ALLEGATO II

PREVISIONI OGGETTO DI RIADOZIONE A SEGUITO DELLE CONTRODEDUZIONI

Il comune di Campo nell'Elba con Deliberazione del Consiglio Comunale n. 65 del 18/12/2019, ha adottato il Piano Operativo (P.O.) con contestuale variante al Piano Strutturale (P.S.), ai sensi e per gli effetti della L.R. 65/2014.

OSSERVAZIONE: 83 e(prot 3148 del 5/03/2020)

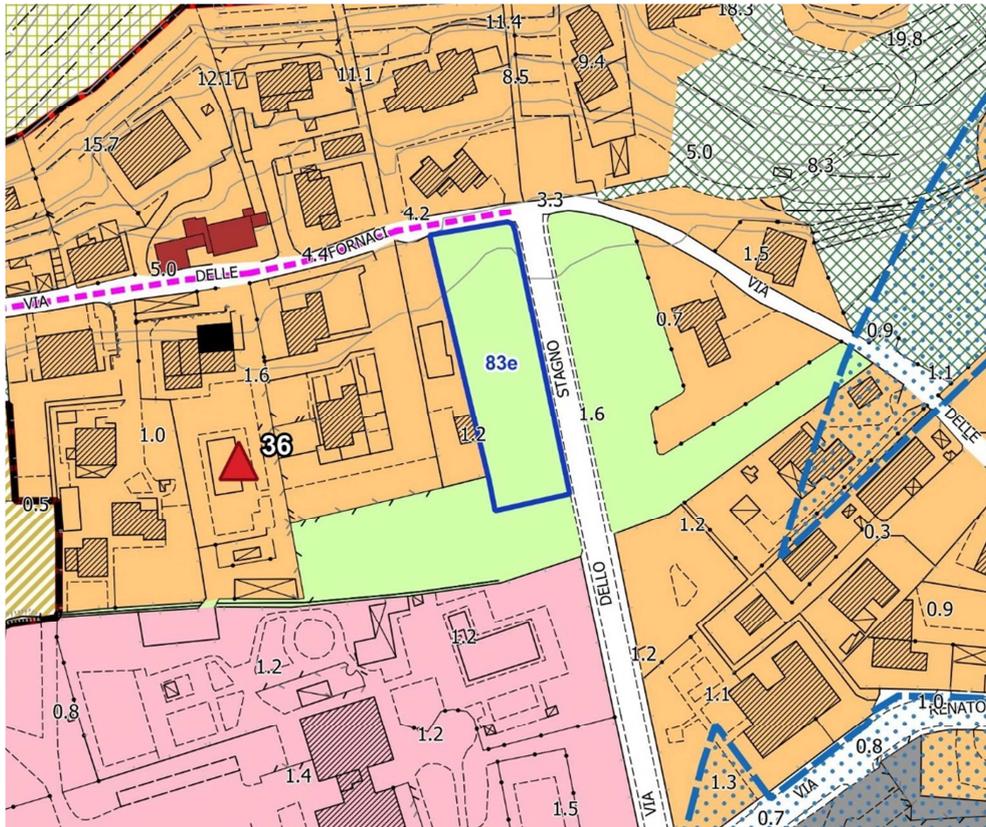
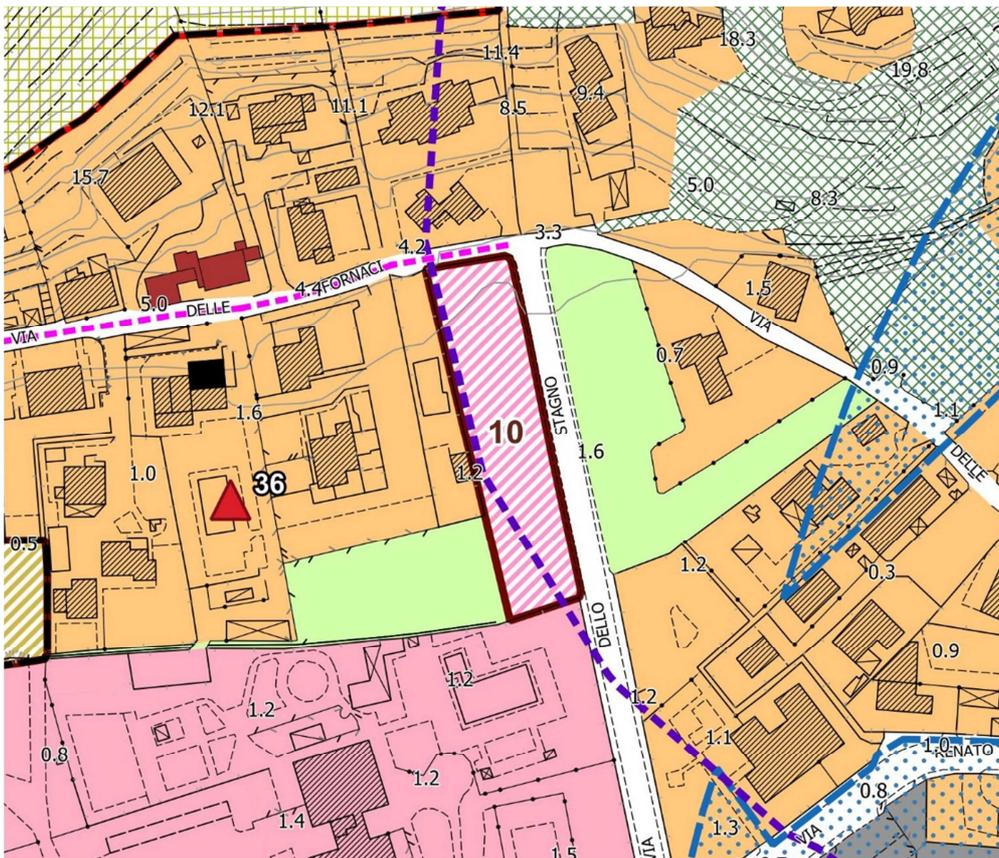
RICHIESTA: si chiede di inserire l'area nel tessuto residenziale di formazione recente in coerenza con le pregresse previsioni urbanistiche

ESITO: **Parzialmente Accoglibile**

Si propone di accogliere parzialmente l'osservazione come area di compensazione urbanistica subordinata alla cessione delle aree di interesse pubblico di cui al precedente punto 3, attraverso inserimento di nuova Scheda Norma.

OSSERVAZIONE: 97(prot 3191del 5/03/2020)

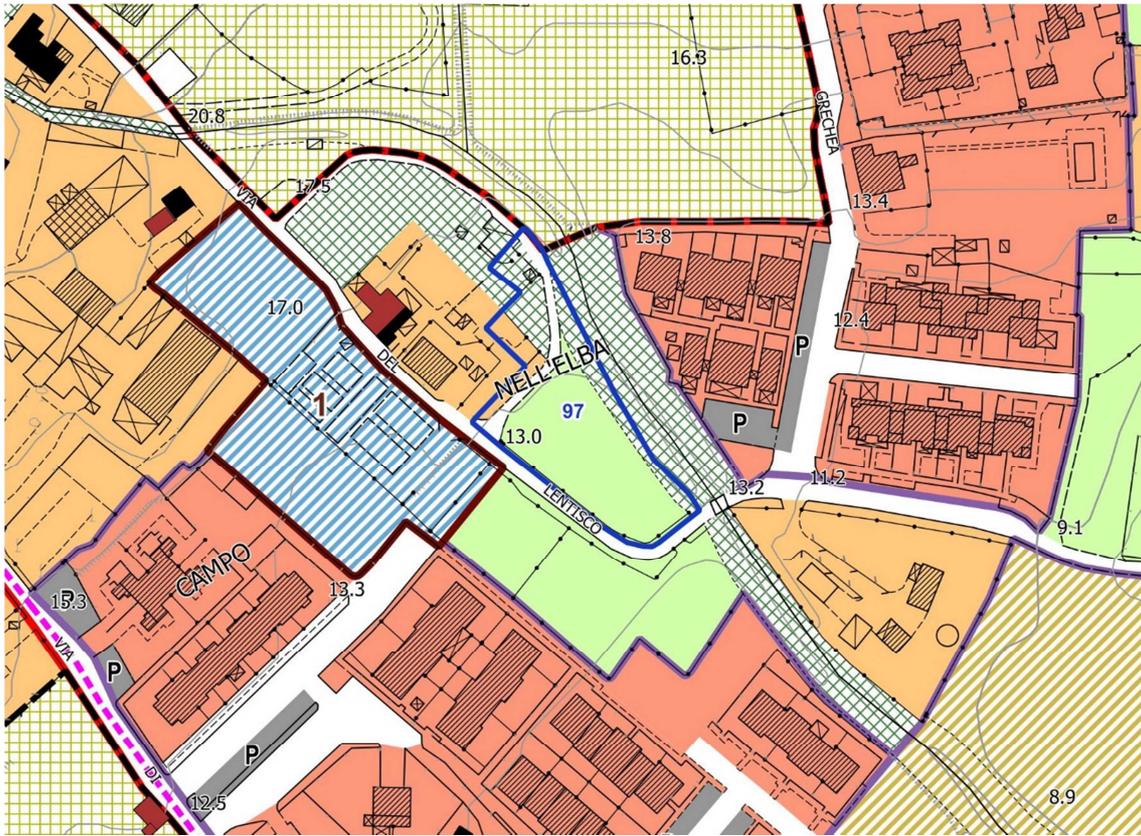
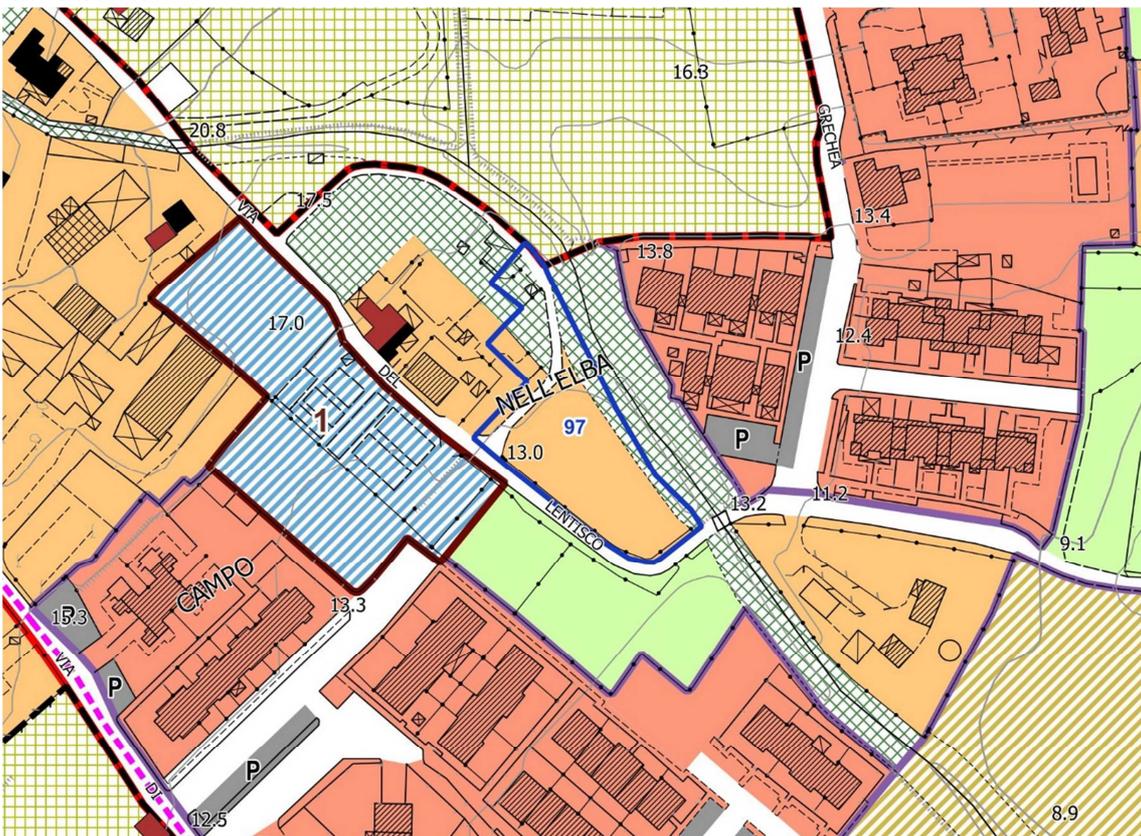
RICHIESTA: modificare la destinazione dell'area in tessuto urbano di formazione recente al fine di realizzare prima casa per la figlia (attualmente è in "ambito di margine urbano di rispetto paesaggistico e di reperimento degli standard" in "ambito di connessione ecologica e paesaggistica

ESITO: **Accoglibile**

Si propone di accogliere l'osservazione in quanto l'area si attesta sulla viabilità pubblica ed è contigua al tessuto urbano esistente. Al fine di garantire la più ampia accessibilità alla casa per la popolazione residente vengono contestualmente rivisti i parametri urbanistici di cui all'art. 21 c.5 delle NTA, portando la SE massima per lotto a 150 mq anziché 250

OSSERVAZIONE: 110(prot 3277 del 6/03/2020)

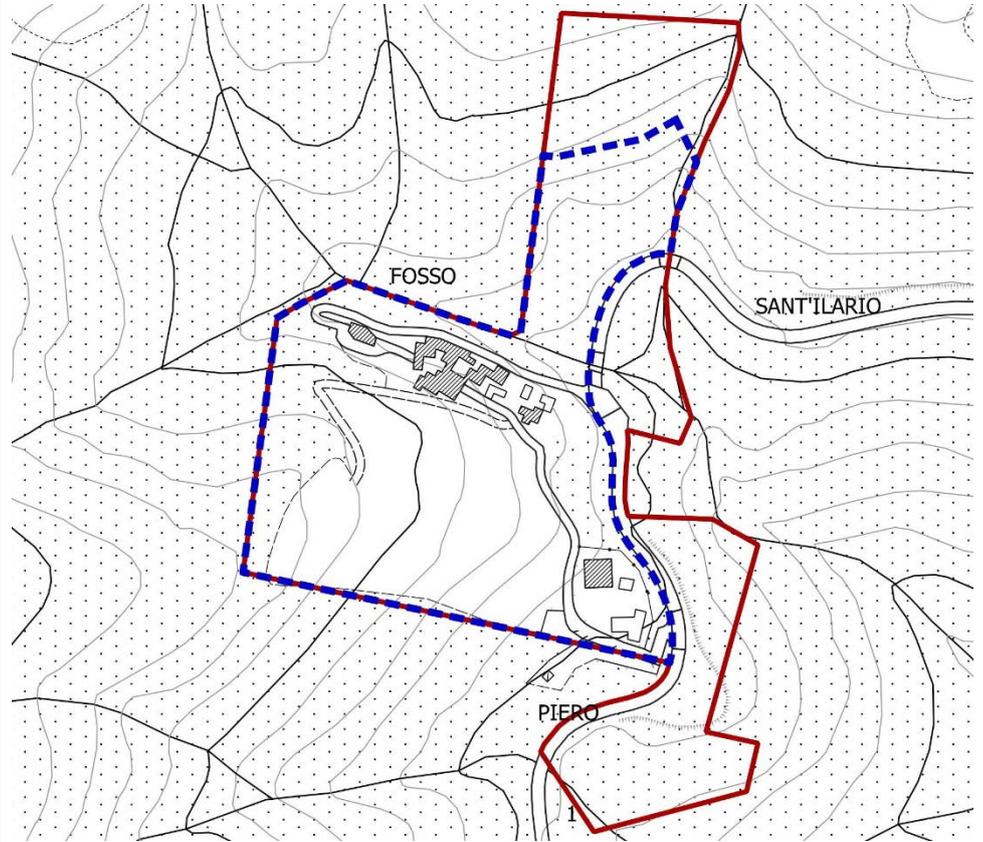
RICHIESTA: Come titolari del complesso turistico Le Caviere si chiede: 1) ampliamento del perimetro dell'UTOE 9f al fine di ricomprendere le aree di più recente acquisizione da parte della società; 2) Ampliamento dell'area a destinazione alberghiera del POC fino al perimetro suddetto; 3) prevedere la possibilità di incremento di slp mediante specifica scheda norma, per completare il processo di riqualificazione della struttura.

ESITO: Parzialmente Accoglibile

UBICAZIONE: Via della Pruniccia UTOE6b TERRITORIO EDIFICATO - Casalini

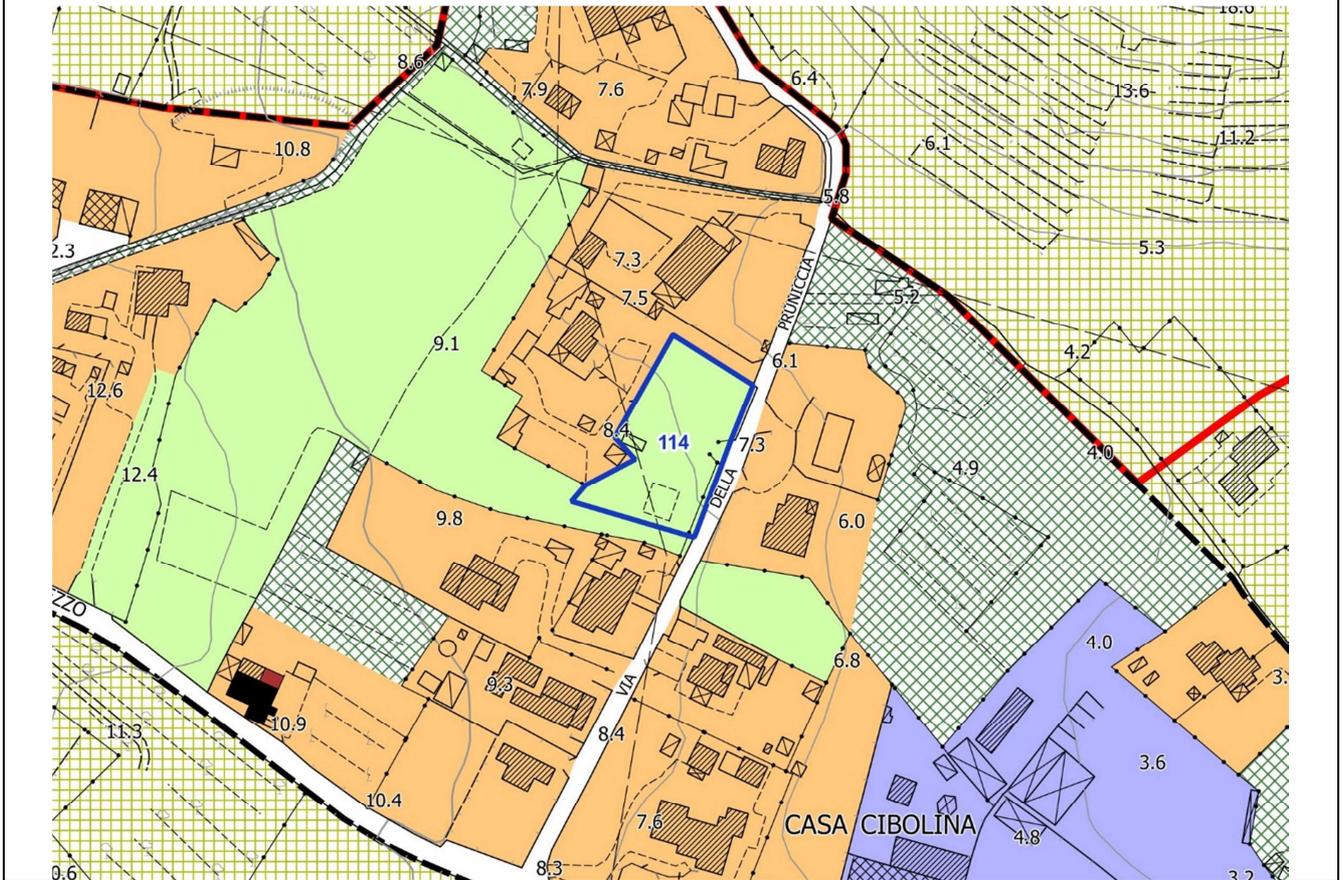
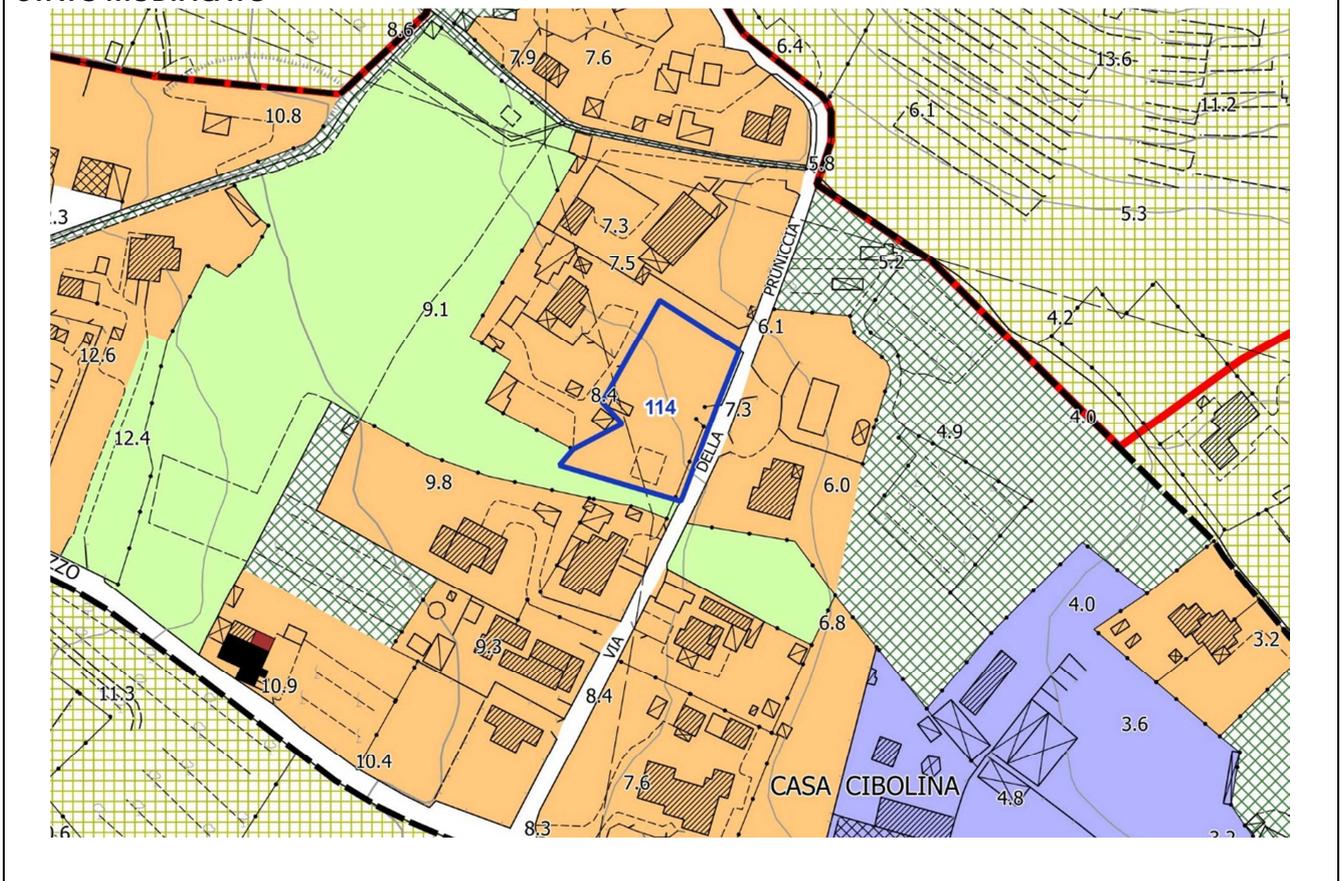
RICHIESTA: inserire la proprietà in Tessuto urbano di formazione recente, togliere "l'ambito di margine urbano di rispetto paesaggistico e di reperimento degli standard".

Modifica cartografica e relativa al dimensionamento

OSSERVAZIONE: 118(prot 3291 del 6/03/2020)

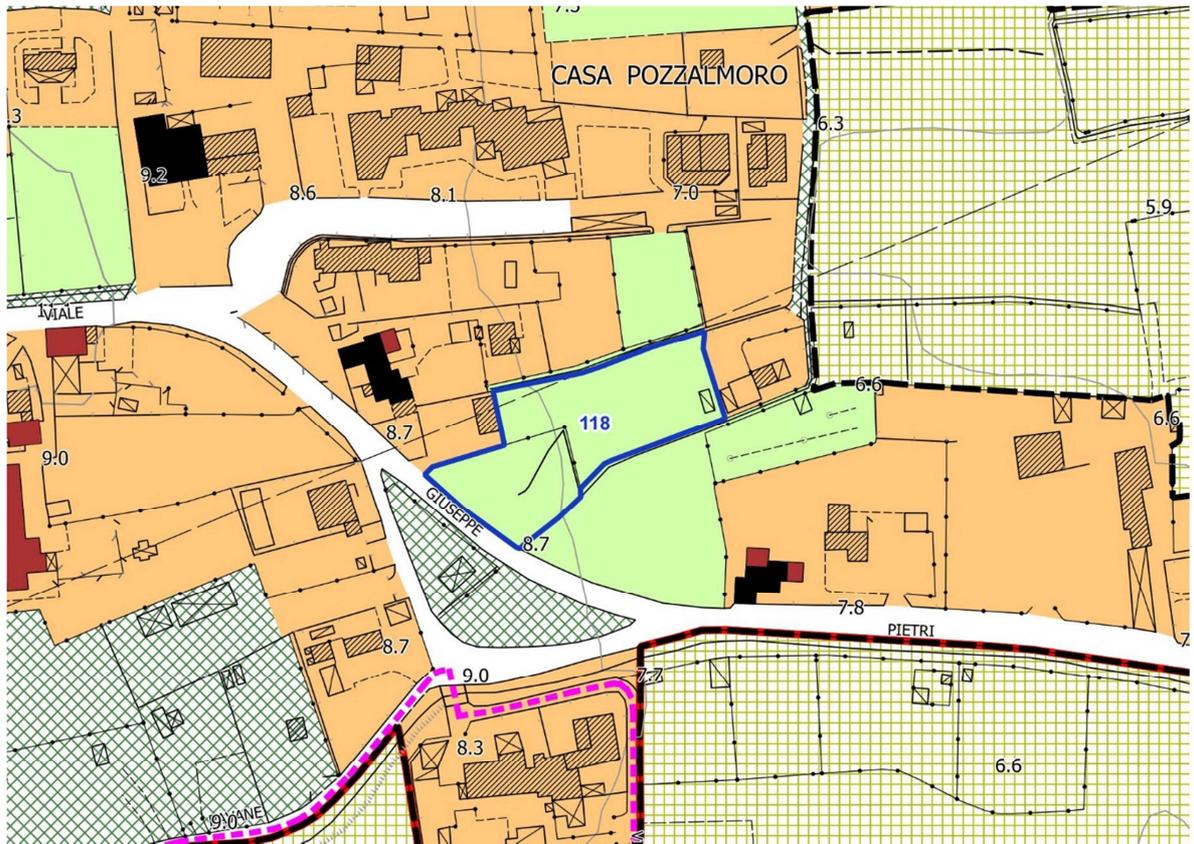
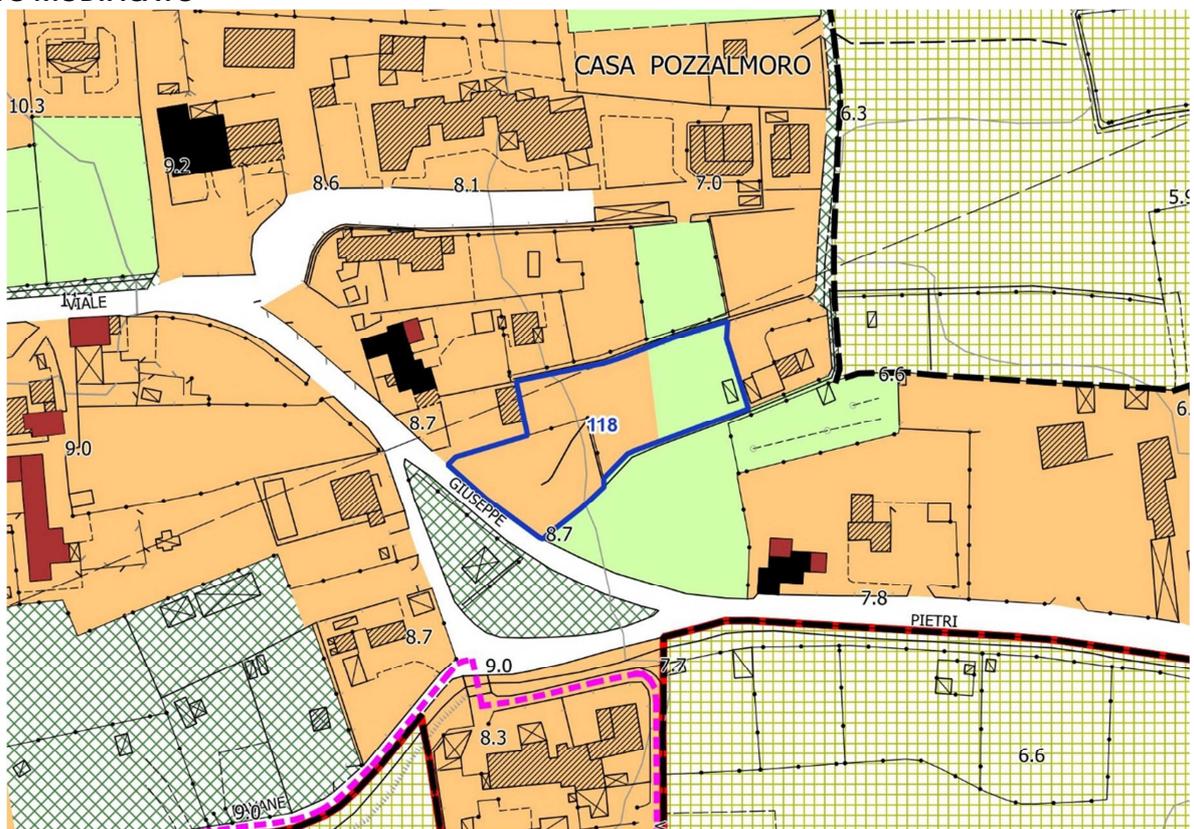
RICHIESTA: Richiesta di modifica da "l'ambito di margine urbano di rispetto paesaggistico e di reperimento degli standard" a "Tessuto urbano di formazione recente" per poter realizzare la prima casa.

Modifica cartografica e relativa al dimensionamento

OSSERVAZIONE: 129 (prot 3308 del 6/03/2020)

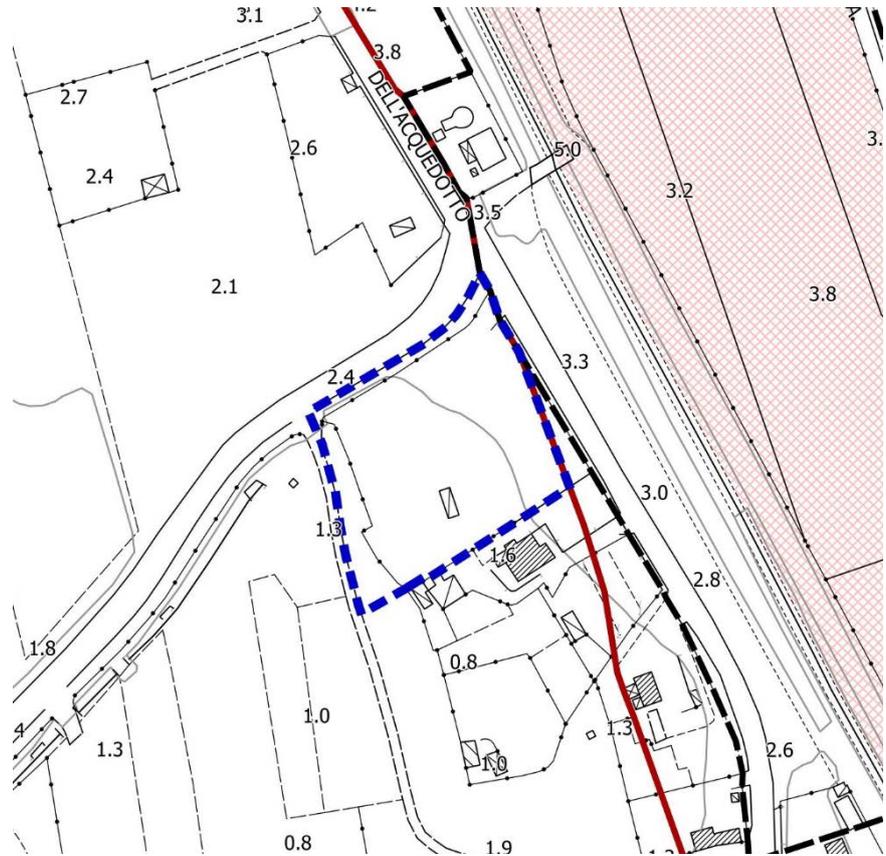
Richiesta per area sosta camper e villaggio bungalow oppure destinare l'area a spazio commerciale espositiva

ESITO: **Parzialmente Accoglibile**
